工事名称	旧県立図書館改修工事（建築）	工事年度	令和 年度
工事場所	沖縄県那覇市寄宮1-2-16番地	図面名称	B階平面図
発注機関	沖縄県総務部管財課	縮尺	A1:1/150 A3:1/300
概要		図面番号	A-013
検印	管理建築士	設計	製図
	名称	(株)ワールド設計 設計共同 (有)ティ・エムエンジニア	
	資格者氏名	一級建築士 金城昌樹	
	登録番号	大臣登録 第383113号	
所在地	沖縄県那覇市古島1丁目15番地、1F

工事名称	旧県立図書館改修工事（建築）	工事年度	令和6年度
工事場所	沖縄県那覇市寄宮1-2-16番地	図面名称	1階平面図
発注機関	沖縄県総務部管財課	縮尺	A1:1/150 A3:1/300
摘要		図面番号	A-014
検印	管理建築士 設計 製図	名称	(株)ワールド設計 設計共同体 (有)ティ・エムエンジニア
		資格者氏名	一級建築士 金城昌樹
		登録番号	大臣登録 第383113号
		所在地	沖縄県那覇市古島1丁目15番地、1F

1階平面図 S=1/150

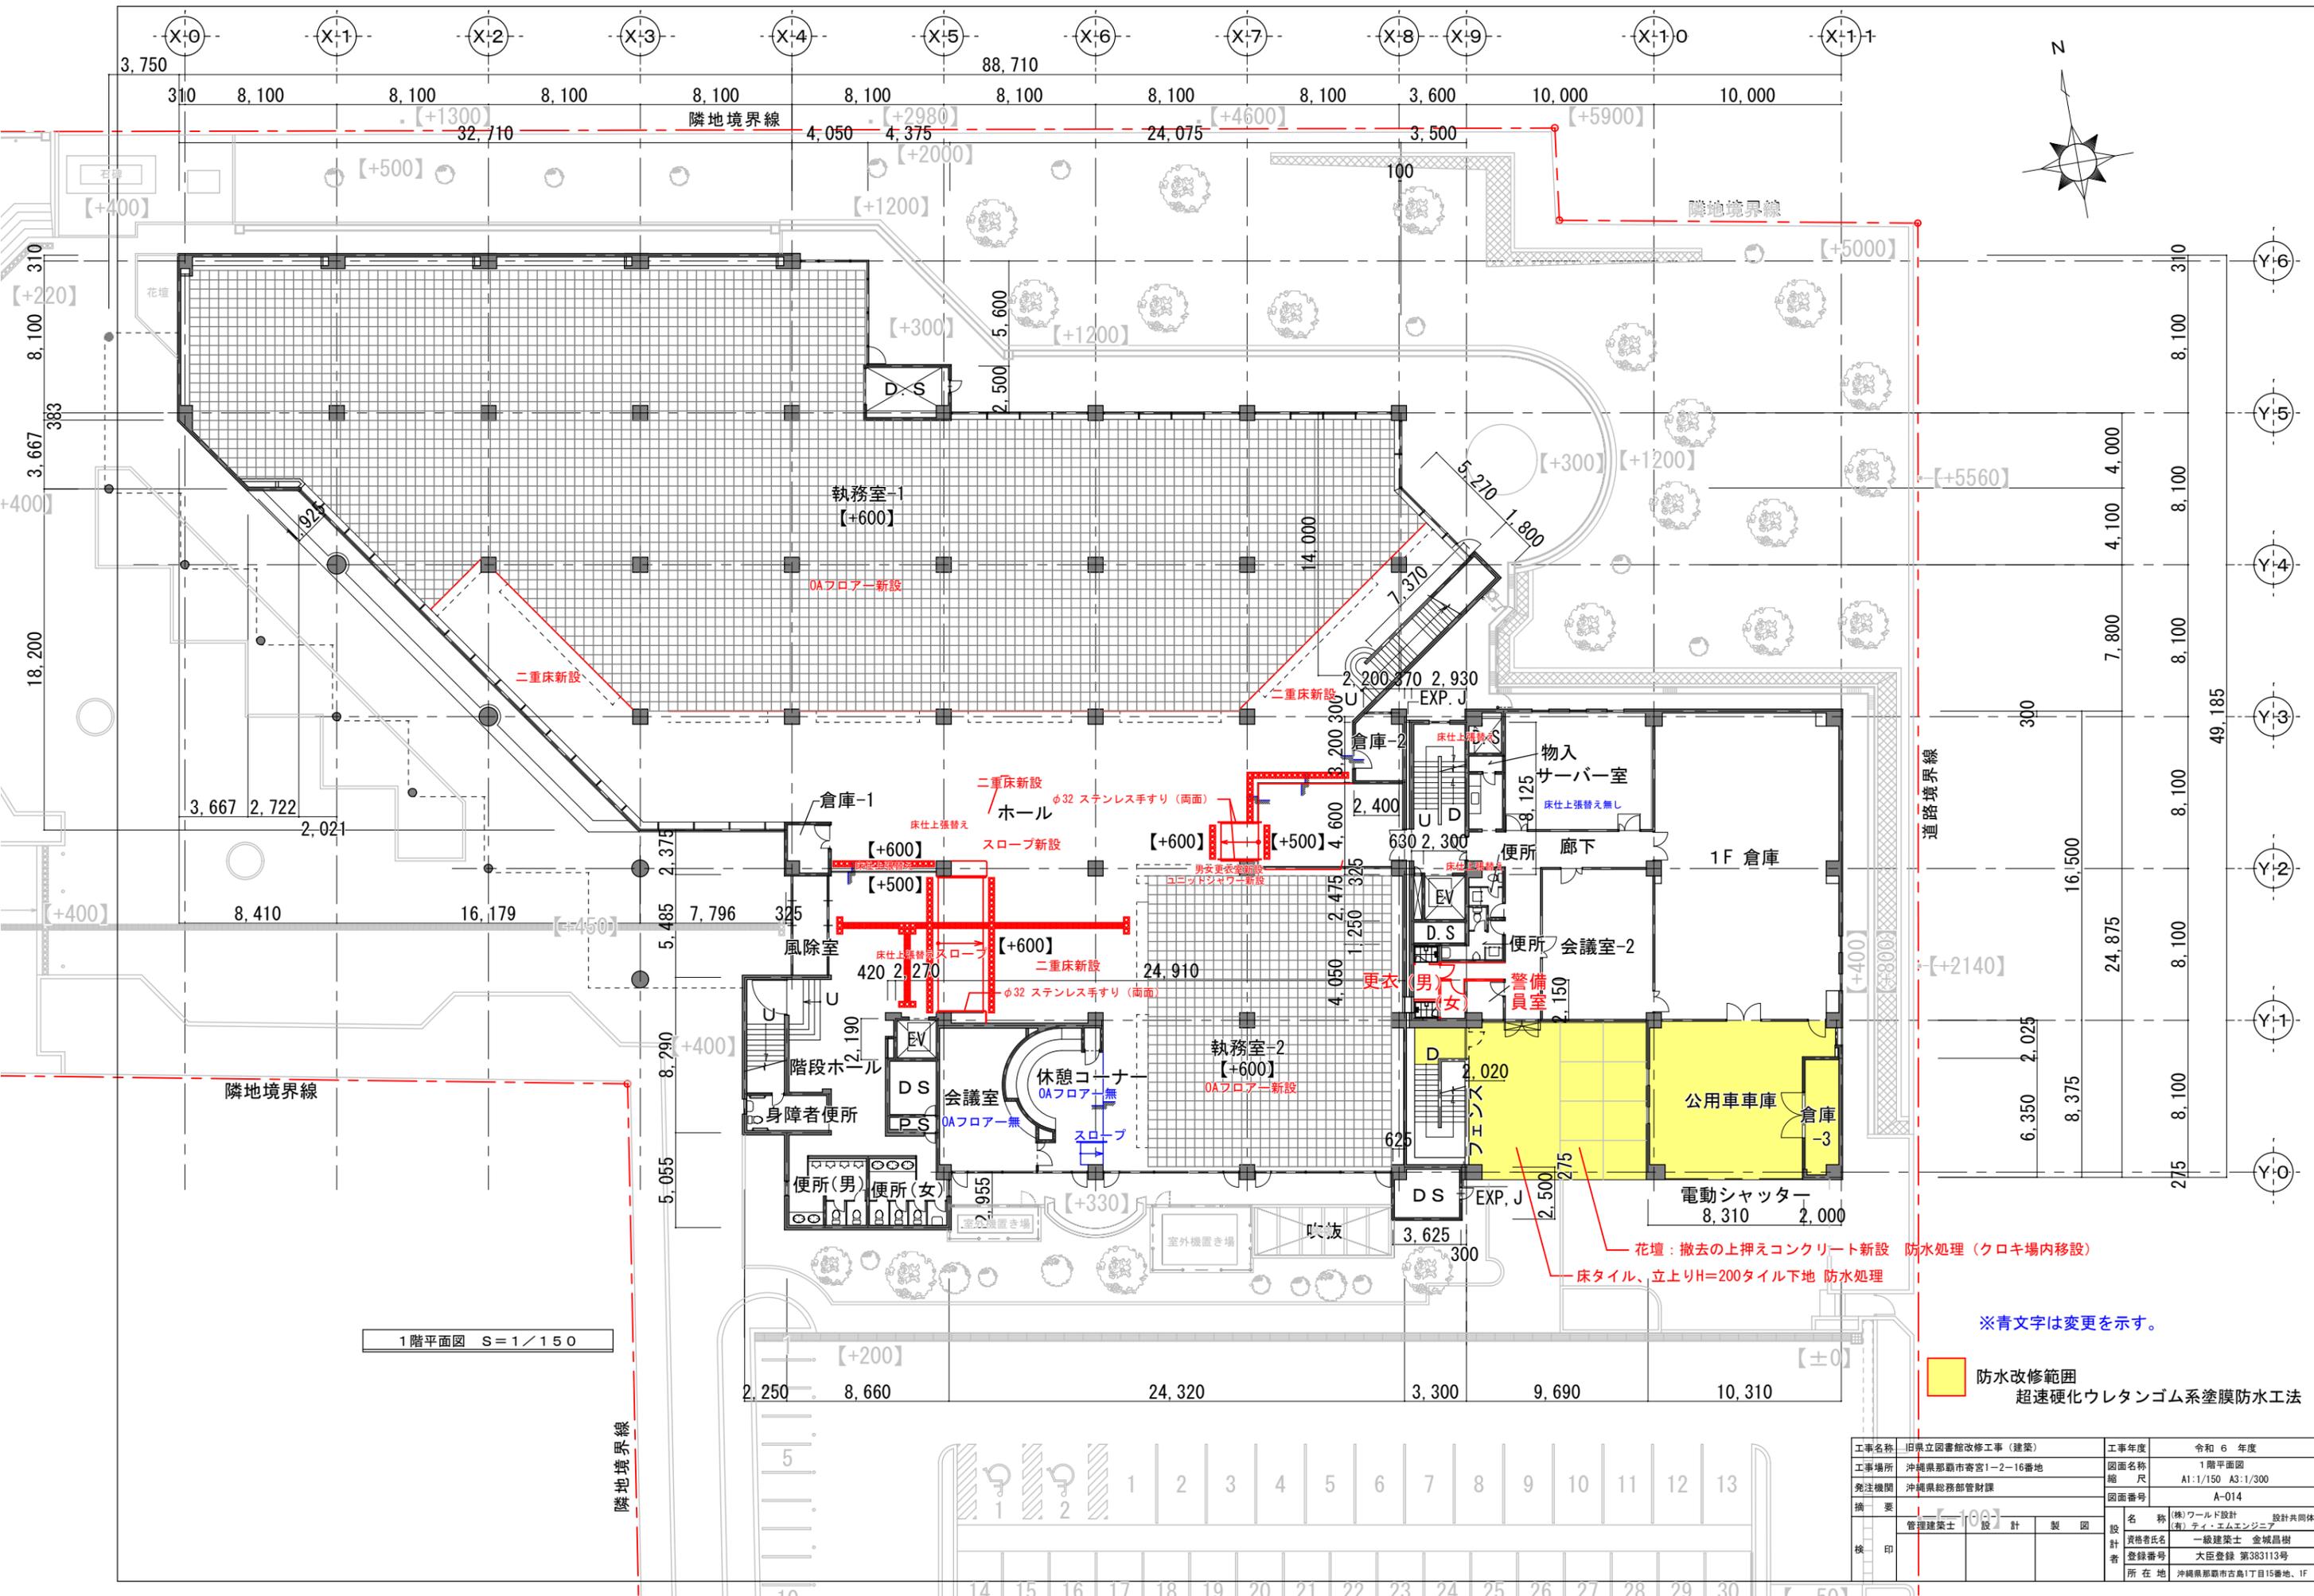
※青文字は変更を示す。

防水改修範囲
 超速硬化ウレタンゴム系塗膜防水工法

花壇：撤去の上押えコンクリート新設 防水処理（クロキ場内移設）
 床タイル、立上りH=200タイル下地 防水処理

工事名称	旧県立図書館改修工事（建築）	工事年度	令和6年度
工事場所	沖縄県那覇市客宮1-2-16番地	図面名称	2階、3階平面図
発注機関	沖縄県総務部管財課	縮尺	A1:1/200 A3:1/400
概要	図面番号 2階平		
検印	管理建築士	設計	製図
	名称	(株)ワールド設計 設計共同体	
	資格者氏名	一級建築士 金城昌樹	
	登録番号	大臣登録 第383113号	
所在地	沖縄県那覇市古高1丁目15番地、1F

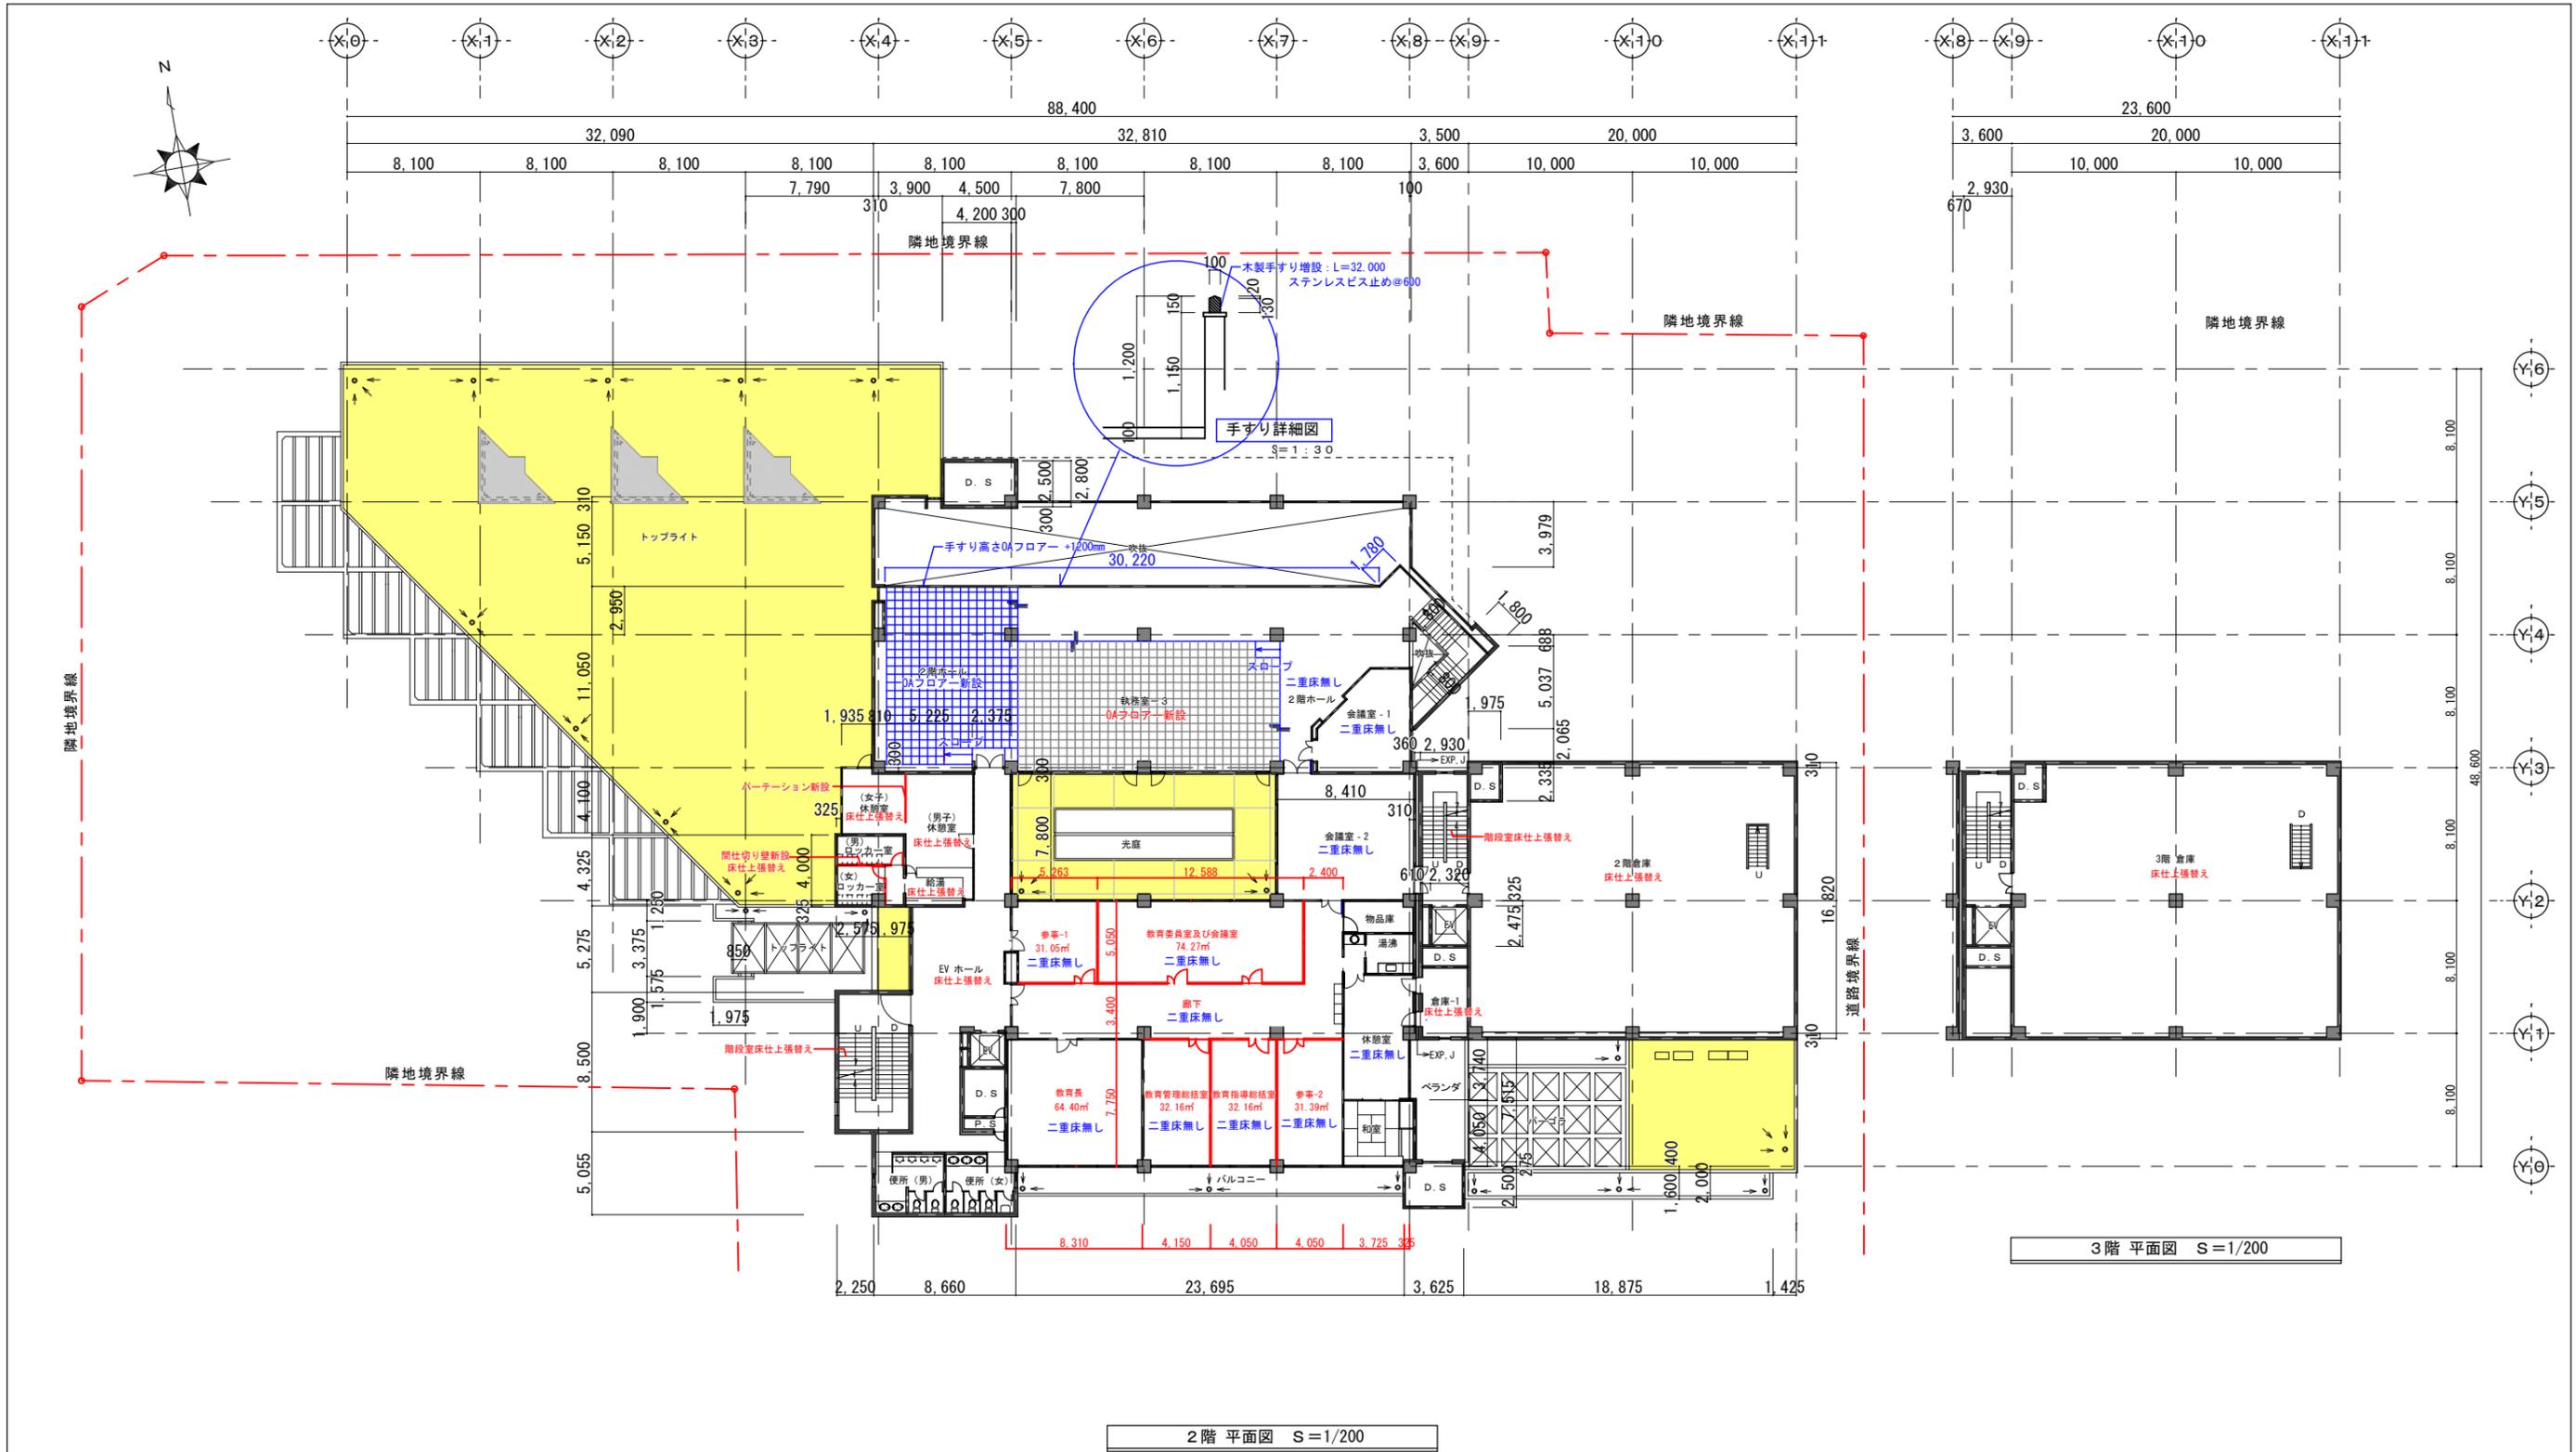
※ 青文表記は変更を示す。

防水改修範囲 超速硬化ウレタンゴム系塗膜防水工法

工事名称	旧県立図書館改修工事（建築）	工事年度	令和 6 年度
工事場所	沖縄県那覇市寄宮1-2-16番地	図面名称	3～5階平面図
発注機関	沖縄県総務部管財課	縮尺	A1:1/150 A3:1/300
概要	管理建築士 設計 製図	図面番号	3階・
検印	設計者	名称	(株)ワード設計 設計共同体
		資格者氏名	(有)ティ・エムエンジニア 一級建築士 金城昌樹
		登録番号	大臣登録 第383113号
		所在地	沖縄県那覇市古島1丁目15番地、1F

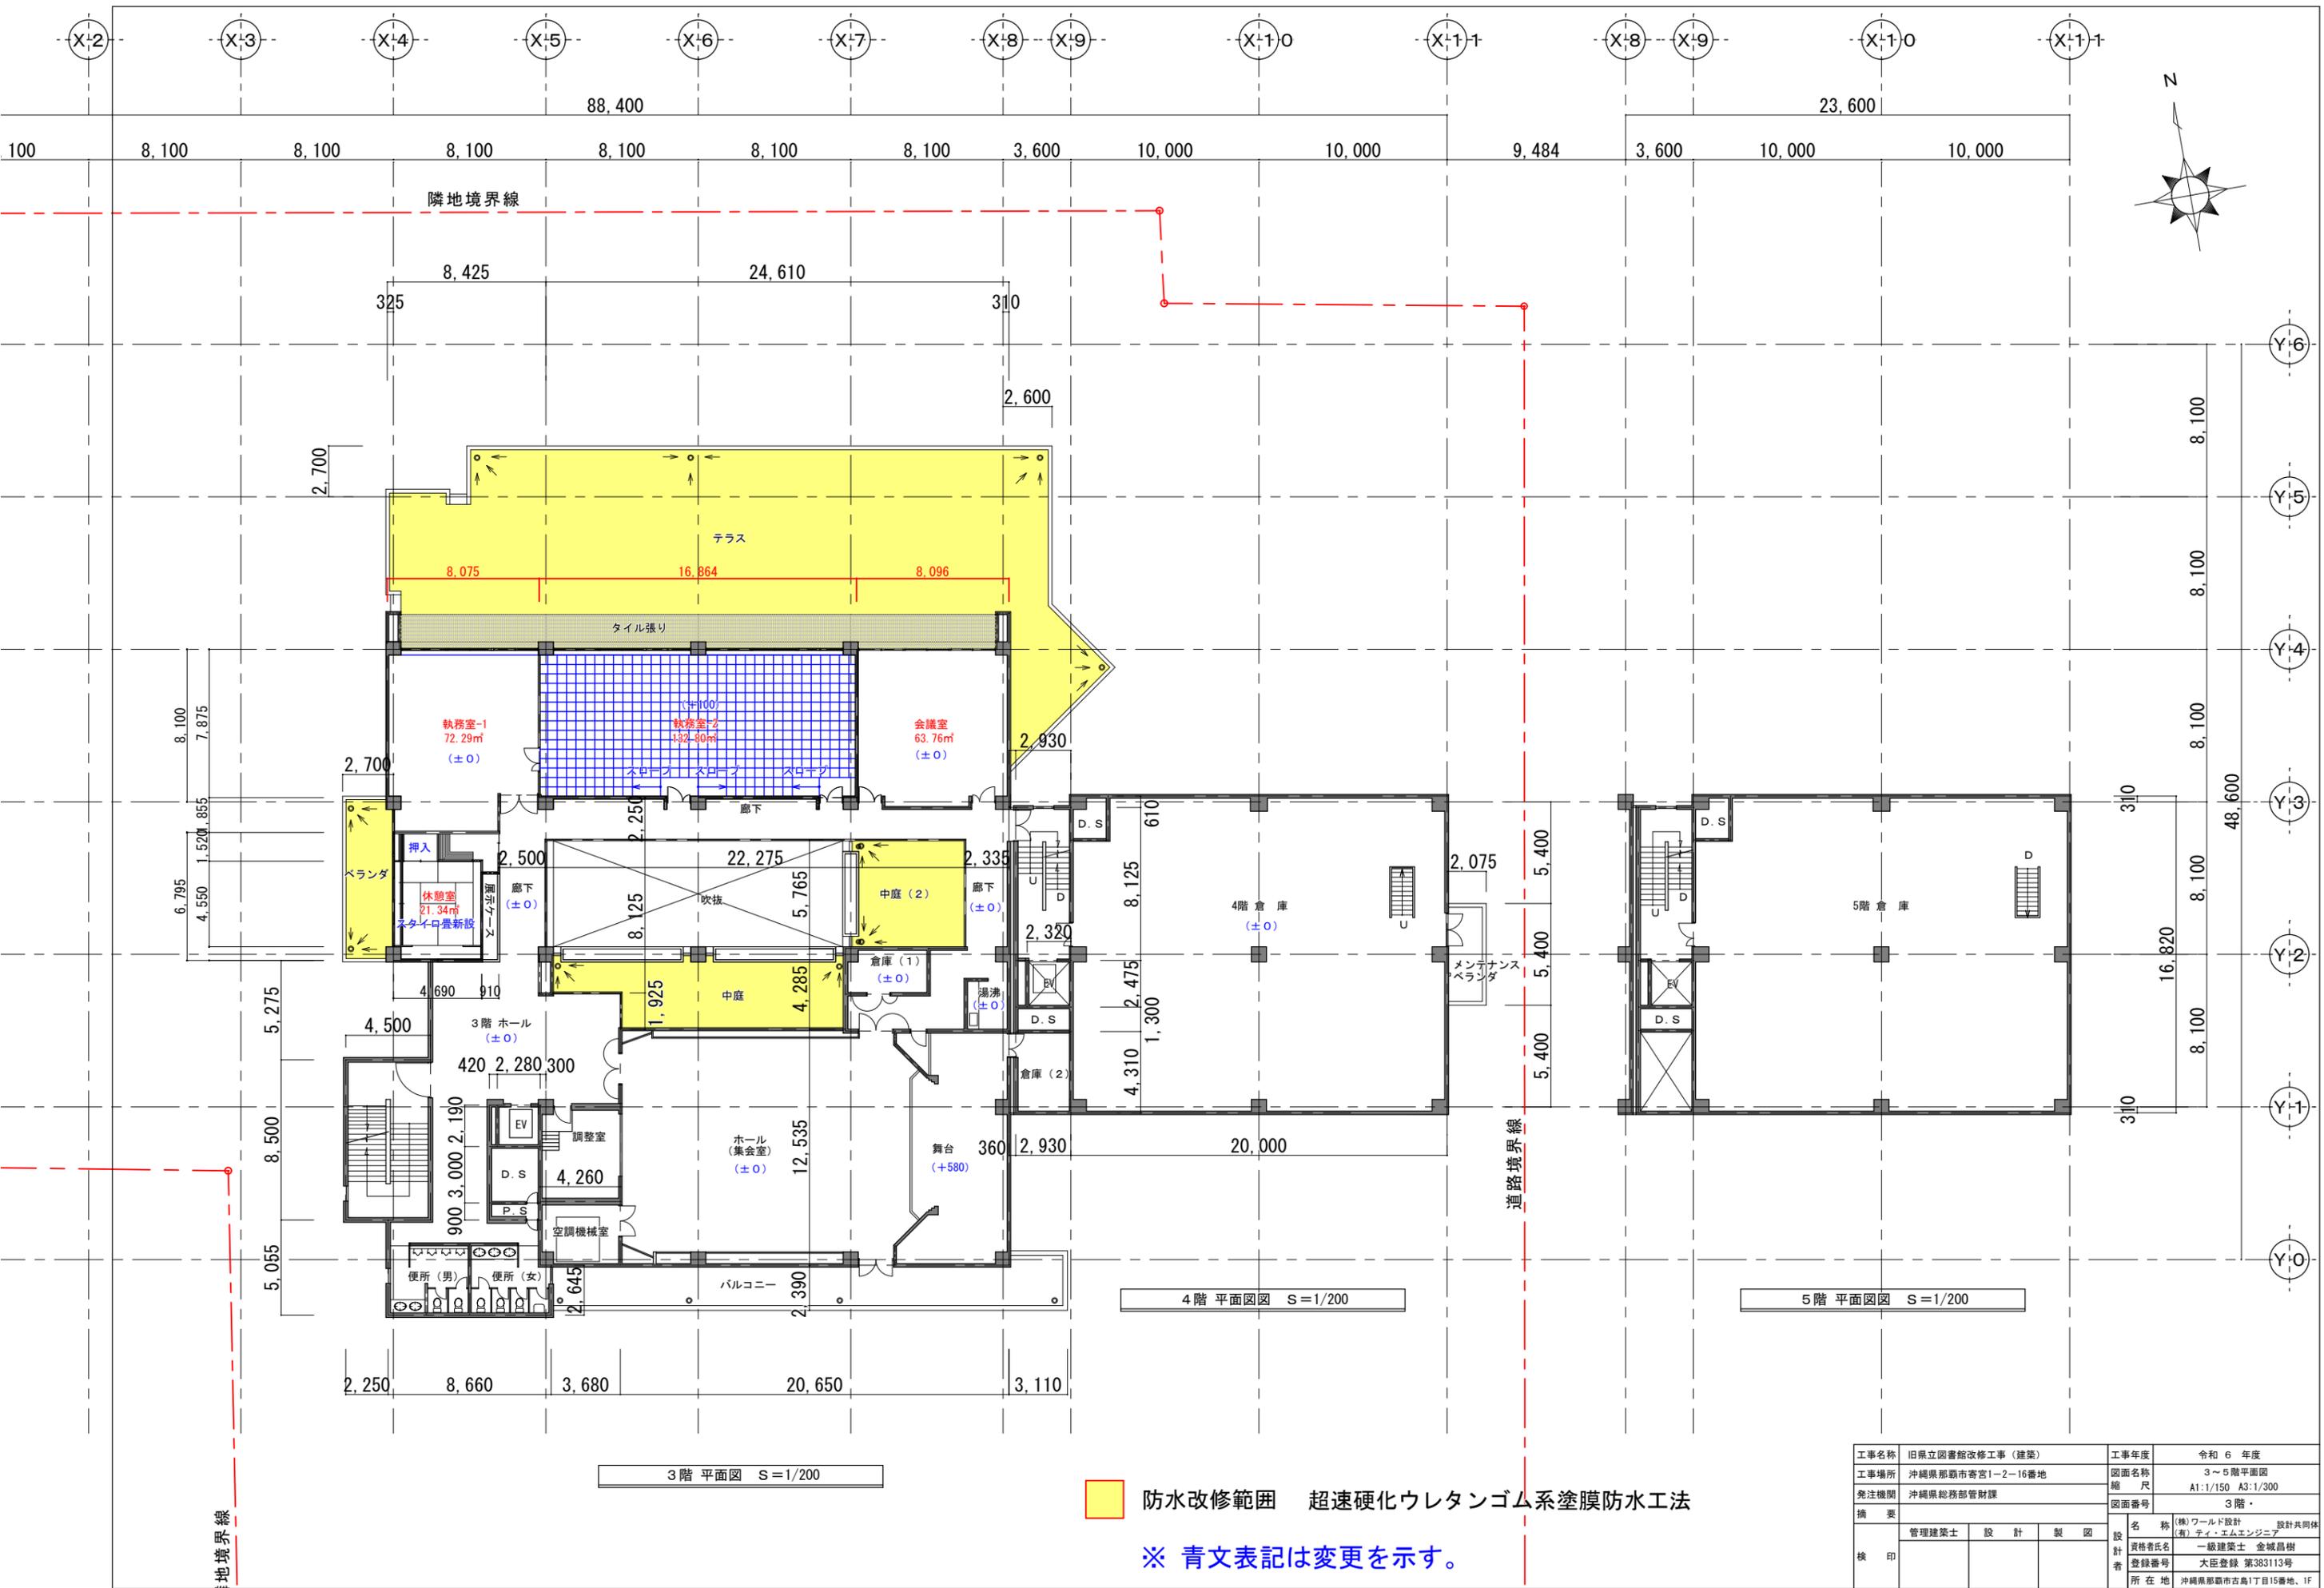
防水改修範囲 超速硬化ウレタンゴム系塗膜防水工法

※ 青文表記は変更を示す。
